INFORME DE CONTROL ESPECÍFICO N° 039-2024-2-3604-SCE

"EJECUCIÓN CONTRACTUAL DEL CONCURSO PÚBLICO N° 006-2023-HNCH SERVICIO DE MANTENIMIENTO DE INFRAESTRUCTURA DE LOS AMBIENTES DE TOMOGRAFÍA, ECOGRAFÍA, RAYOS X E INTERVENCIONISMO DE LA UPSS DIAGNÓSTICO POR IMÁGENES DEL HOSPITAL NACIONAL CAYETANO HEREDIA"

INFORME DE CONTROL ESPECÍFICO N° 039-2024-2-3604-SCE

FOTO N° 3
Interruptores marca "Cubull"

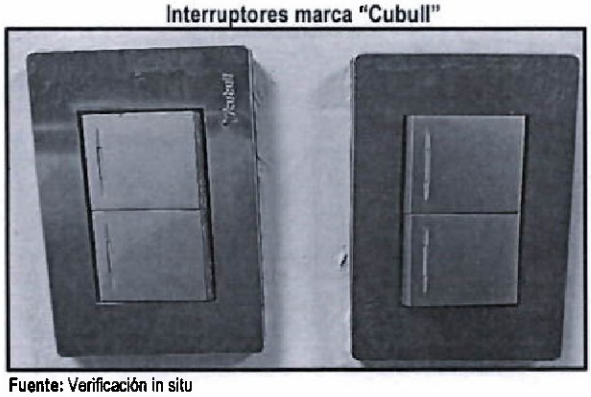
De la verificación realizada el 11 de julio 2024 (001-2024-CG/OCI-HNCH/RI02) **(Apéndice n.° 17),** y 24 y 25 de setiembre de 2024 (Actas n.° 001 y 002-2024-CG/OCI-HNCH/SCE04 respectivamente) **(Apéndices n.°s 18 y 19),** respectivamente, se evidenció que los interruptores instalados por el contratista corresponden a la marca "Cubull" cuya ficha técnica del producto indica que el material es ABS, tal como se evidencia en la fotografía siguiente:

En relación al certificado de garantía y especificaciones técnicas del fabricante de los interruptores requeridos en los TDR, la Comisión de Control solicitó tales documentos mediante el Oficio N° 005-2024-CG/OCI-SCE-HNCH-04 de 19 setiembre de 2024 **(Apéndice n.° 24)**, en respuesta, la OSGM mediante el Memorando N° 2002-OSGM-2024-HNCH del 27 de setiembre de 2024 **(Apéndice n.° 25),** remite el certificado de calidad de la empresa comercializadora mas no de fabricante.

Al respecto, el Anexo N° 02: Especificaciones Técnicas de los TDR **(Apéndice n.°4),** en su numeral 4.7 Interruptor doble, señala las características técnicas a cumplir: *"Placa Interruptor doble tipo empotrable, para instalaciones de uso interno, además cuenta con una pequeña cinta reflectiva el cual permite identificar la posición del interruptor en la oscuridad y también tienen bornes con doble agujero para derivaciones. Material poliuretano. Entrega de certificado de garantía del fabricante. Entrega de Especificaciones Técnicas del fabricante."*

En tal sentido, se evidencia que los tomacorrientes instalados por el contratista no son de material de poliuretano; asimismo, no se cuenta con los certificados de garantía y Especificaciones Técnicas del fabricante, por lo que la actividad en mención no cumple con lo requerido en los TDR.

FOTO N° 4
Caja de tomacorriente de PVC

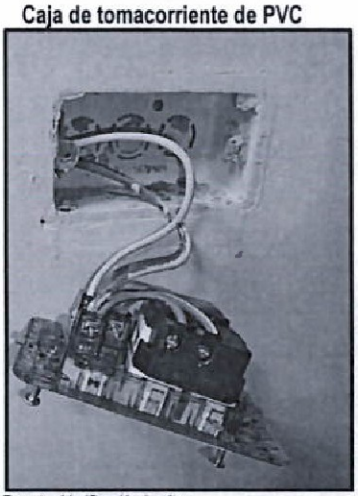
De acuerdo a la visita el 11 de julio de 2024, (001-2024-CG/OCI-HNCH/RI02) **(Apéndice n.° 17),** se evidenció que las placas de los tomacorrientes no son de color blanco y dados color rojo, asimismo, la Entidad no ha acreditado que cuente con los certificados de garantía y Especificaciones Técnicas del fabricante a fin de determinar su uso hospitalario y antimicrobiano según lo requerido en los TDR.

Posteriormente, de la verificación realizada el 24 y 25 de setiembre de 2024 (Actas n.° 001 y 002-2024-CG/OCI-HNCH/SCE04 respectivamente) **(Apéndices n.°s 18 y 19),** se evidenció que los tomacorrientes tipo SCHUKO instalados por el contratista corresponden a la marca "BTICINO", de color plomo, con caja de PVC, tal como se evidencia en las fotografías siguientes:

En tal sentido, en cumplimiento de la NTS n.° 119 -MINSA/DGIEM-V01 y los TDR **(Apéndice n.°4)**, la contratista debió instalar tomacorrientes con caja de F°G°

(Fierro Galvanizado), placa color blanco, dados color rojo, de uso hospitalario, antimicrobiano; sin embargo, el contratista instaló tomacorrientes que no son de uso hospitalario, en caja de PVC, sin propiedades antimicrobianas, asimismo, no cuenta con los certificados de garantía y Especificaciones Técnicas del fabricante, por lo que no cumple con lo requerido en numeral 5.7 Normas Técnicas y el Anexo N°02 de los TDR **(Apéndice n.°4)**.

FOTO N° 5
Tomacorriente de material PVC

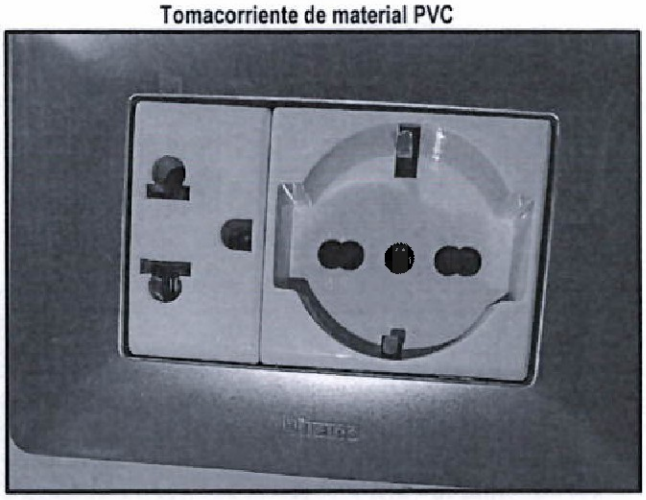
Al respecto, los tomacorrientes instalados por el contratista no son de uso hospitalario, antimicrobiano, dado que la marca BTICINO, cuenta con las líneas antibacteriales de uso hospitalario modelos Matix Go y Matix, cuyas placas son de color blanco y se identifica de la siguiente manera:

FOTO N° 7
Lámpara de emergencia

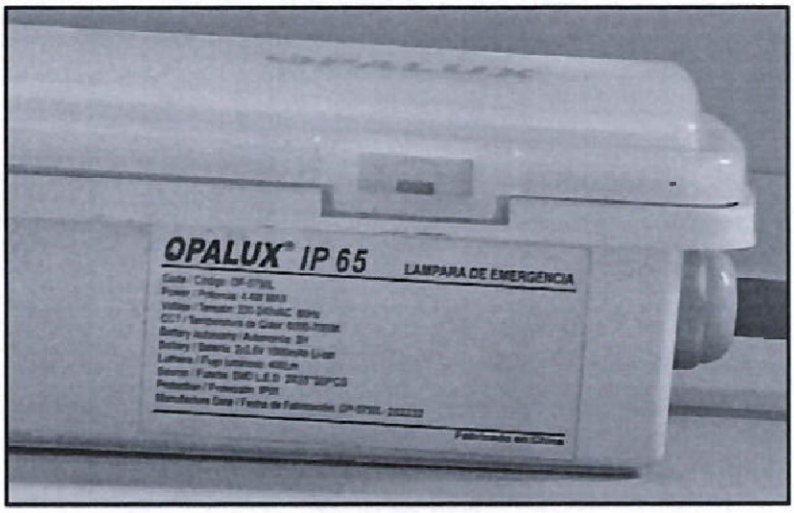
De la verificación realizada el 25 de setiembre de 2024 (Acta n.° 002-2024-CG/OCI-HNCH/SCE04) **(Apéndice n.° 19),** y de la revisión de la ficha técnica y el informe final se evidenció que las lámparas de emergencia instaladas por el contratista de marca OPALUX modelo IP65 (Ver Foto N°8) no cumplen con lo solicitado en los TDR **(Apéndice n.°4)**, como se detalla:

- De la revisión de la ficha Técnica del modelo IP65, se verificó que esta posee 400LM, por lo que no cumple con el flujo *luminoso >= 600 LM y <= 800 LM,* requerido en el Anexo N° 2: Especificaciones Técnicas de los TDR **(Apéndice n.°4)**, en su numeral 4.4 Luz de emergencia Autonomía 3 horas, señala las características técnicas a cumplir: *"Luminaria LED de* emergencia, *no permanente. Flujo luminoso >= 600 LM y <= 800 LM, (...)."*

- De la revisión de los planos AsBuilt del INFORME TÉCNICO FINAL[8] del contratista, se puede verificar en las Láminas IIEE-05, IIEE-06 e IIEE-07 que las luminarias de emergencia no cuentan con circuito independiente, por lo que no cumple con el numeral 5.7 Normas Técnicas de los TDR **(Apéndice n.°4)**, que mencionan que: "(...) *El proveedor del servicio de mantenimiento deberá cumplir la normativa vigente: NTS N°119-MINSA/DGIEM-V01 "Infraestructura y Equipamiento de los Establecimientos de Salud del Tercer Nivel de Atención", cuyo numeral 6.2.4.13 Alumbrado señala "(...) Se contará con iluminación de emergencia con circuito independiente para permitir la evacuación en casos de desastre o incendios por las rutas de evacuación (...)".*

- No se evidencia de los certificados de garantía y especificaciones técnicas del fabricante, certificado de garantía del proveedor solicitados en el Anexo N° 2: Especificaciones Técnicas de los TDR **(Apéndice n.°4)**, en su numeral 4.4 Luz de emergencia: *Información requerida: Certificado de garantía del fabricante. Certificado de garantía del proveedor. Especificaciones Técnicas del fabricante."*

En tal sentido, en cumplimiento de la NTS n.° 119 -MINSA/DGIEM-V01 y los TDR **(Apéndice n.°4)**, la contratista debió instalar lámparas de emergencia con flujo luminoso mayor a 600 Lúmenes, en circuito eléctrico independiente; y acreditar los certificados de garantía de proveedor, certificado de garantía y especificaciones

técnicas del fabricante, por lo tanto, no cumple con lo requerido en numeral 5.7 Normas Técnicas y el Anexo N°02 de los TDR **(Apéndice n.°4)**.
